## Příloha č.1

### Soupis zjištěných závad – fotodokumentace č.2

#### Budova „Dílny“

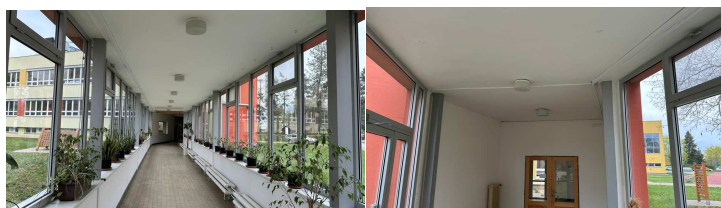
5. 1NP, WC chlapci, vpravo od m.č.57 – chybí doplňující ochranné pospojování bojleru - je v rozporu s ČSN EN 61140 ed.3:2016, čl.5.3.3 a čl.5.5.2
